**Avis délibéré
de la Mission régionale d'autorité environnementale
Corse**

**sur le projet de centrale agrivoltaïque d'une puissance estimée
entre 9 et 12 MWc, au lieu-dit Tilaggio - Campostillato, sur le
territoire de la commune de San-Gavino-di-Carbini**

**N° MRAe
2024CORSE / PC 11**

Avis du 28 novembre 2024 sur le projet de centrale agrivoltaïque d'une puissance estimée entre 9 et 12 MWc, au lieu-dit
Tilaggio - Campostillato, sur le territoire de la commune de San-Gavino-di-Carbini

Figure 2: plan de masse du projet retenu – Source :
pièce n°2 du dossier de permis de construire.

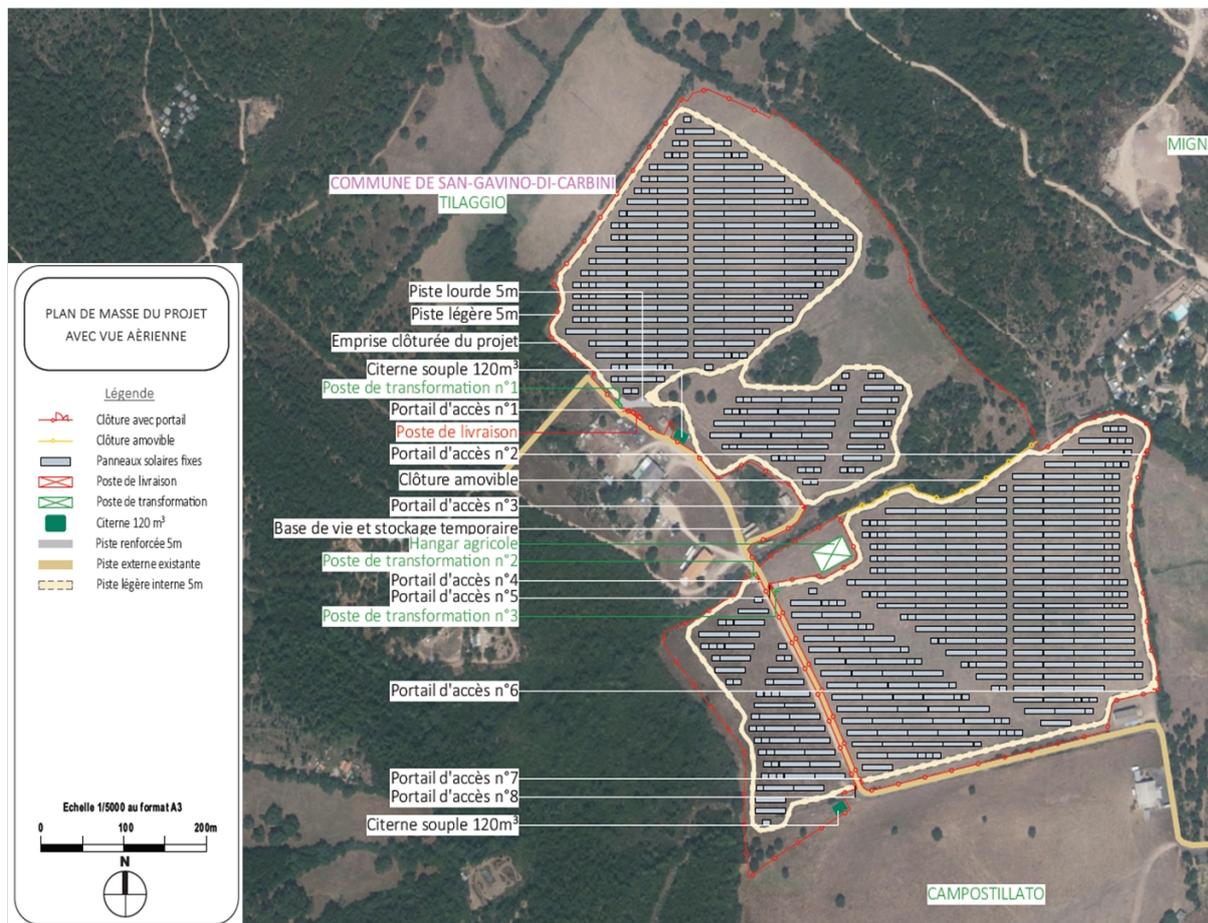
La MRAe recommande de compléter le dossier par l'analyse des incidences environnementales du raccordement au réseau électrique existant (incidences de la liaison électrique de raccordement et sur le poste source) et les mesures d'évitement et de réduction associées. Elle recommande également de rendre lisible le plan de masse proposé dans l'étude d'impact.

Figure 5: cartographie des habitats naturels présents sur l'aire de projet – Source : étude d'impact.

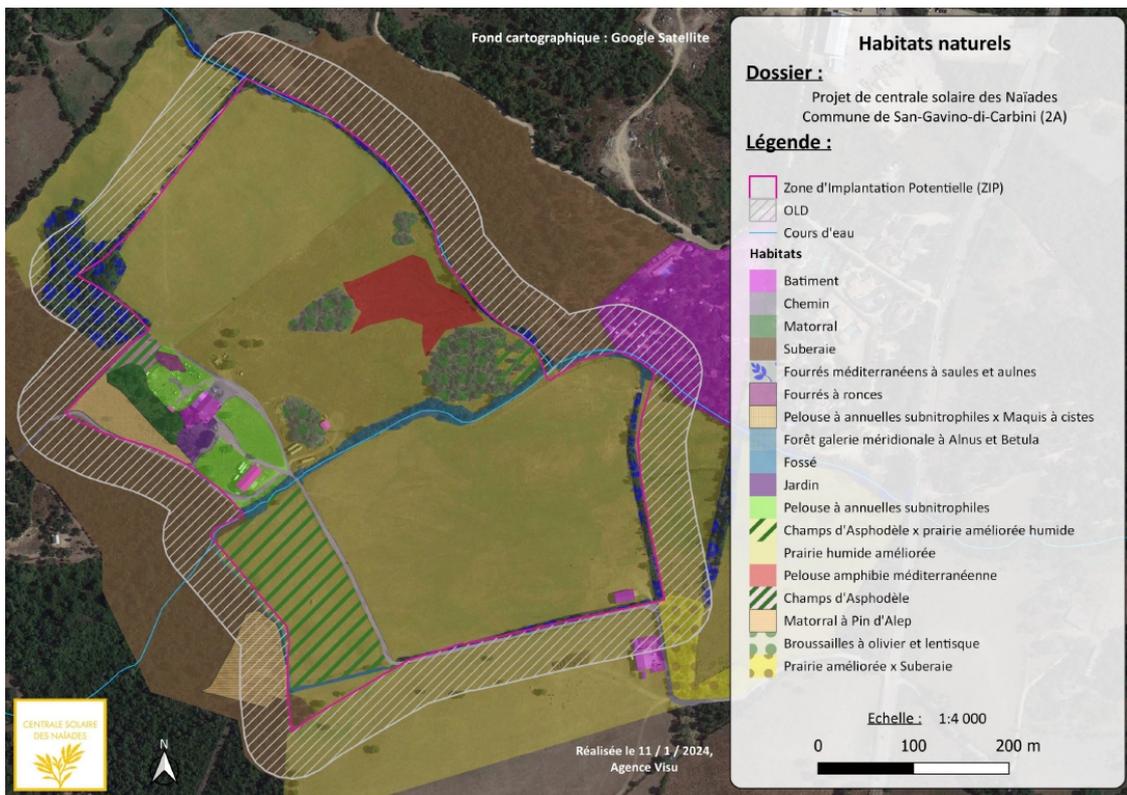
Le dossier affirme que les habitats présentant les plus forts enjeux seront évités dans le cadre du projet (mesure d'évitement E1), permettant ainsi de limiter l'impact du projet essentiellement sur les pelouses humides améliorées, ce qui en fait n'est que partiellement le cas. La conception même du projet, avec des panneaux installés à une hauteur minimale de 1,80 m, permettra de limiter l'incidence du projet sur ces habitats lors des phases de travaux et de démantèlement. De plus, une délimitation stricte de l'emprise du projet sera réalisée (mesure d'évitement E2) afin de s'assurer que les travaux ne s'étendent pas aux habitats remarquables relevés plus haut. L'établissement d'un plan de circulation strict (mesure de réduction R1) permettra également d'éviter la circulation des engins en dehors des pistes du projet, qui seront réalisées dès le début de la phase travaux.

La MRAe rappelle néanmoins qu'au regard des incidences résiduelles relevées concernant la pelouse amphibie méditerranéenne (impact résiduel de 325 m² pour l'implantation d'une piste d'accès), la destruction et l'altération d'espèces protégées ou de leurs habitats sont interdites, conformément à l'article L. 411-1 du Code de l'environnement. Le maître d'ouvrage devra donc s'assurer que le projet (au sens de l'article L. 122-1 CE, avec prise en compte de l'ensemble des travaux liés au projet : implantation du projet lui-même, raccordement du site au poste source électrique et obligations légales de débroussaillage), respecte la réglementation en déposant un dossier de demande de dérogation à l'obligation stricte de protection des espèces, comme annoncé dans l'étude d'impact.

La MRAe recommande de modifier le dossier en étendant les zones d'évitement du projet présentant des enjeux écologiques et environnementaux très forts à exceptionnels, notamment

les habitats implantés sur les sols plusieurs mois en eau, et de compléter le dossier en développant les besoins compensatoires nécessaires concernant en particulier les habitats et l'avifaune, en lien avec le dossier de demande de dérogation envisagé.

Figure 7: coupe schématique de la covisibilité du projet avec le château d'Arraggio, classé monument historique – Source : étude d'impact.

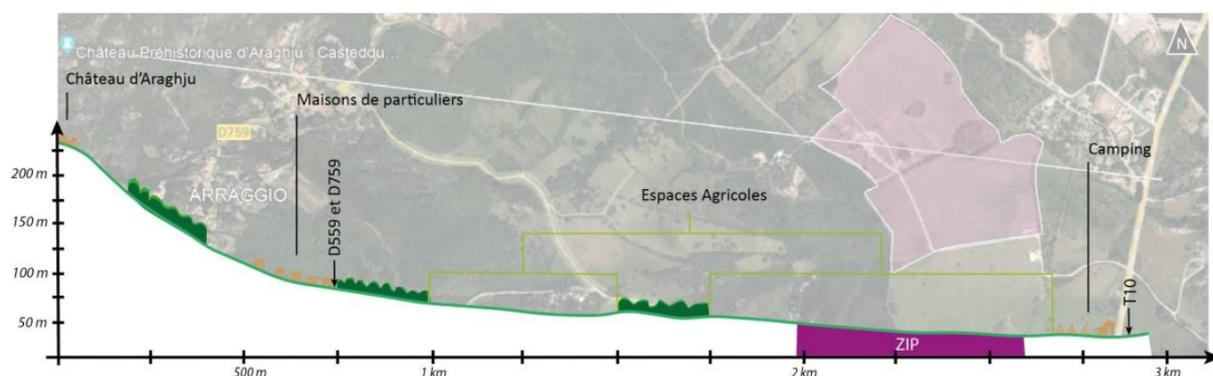
Le dossier reste très succinct sur l'impact potentiel du projet sur ce monument (impact brut qualifié de « nul à fort » dans l'étude d'impact⁶).

La MRAe recommande de s'assurer de l'acceptabilité du projet au regard de son intervisibilité avérée avec le château d'Arraggio, classé monument historique.

Figure 8: photomontage zoomé du projet depuis le château d'Arraggio – Source : étude d'impact.

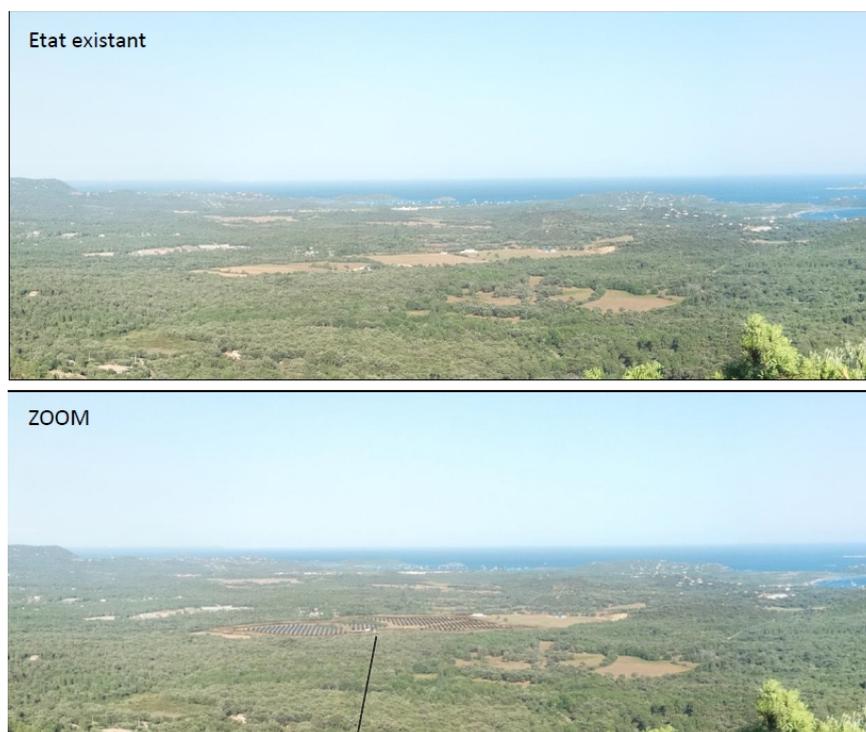
A l'échelle du site, une grande majorité des îlots boisés, des haies et de la ripisylve sera conservée au regard des enjeux écologiques relevés, mais également pour intégrer au mieux le projet dans son environnement. Si ces mesures sont de nature à limiter la visibilité du projet à l'échelle immédiate, le projet restera visible depuis le château d'Arraggio et artificialise un paysage actuellement majoritairement naturel. Au regard du classement du château d'Arraggio en tant que monument historique, il conviendrait de s'assurer que l'impact paysager du projet est acceptable.
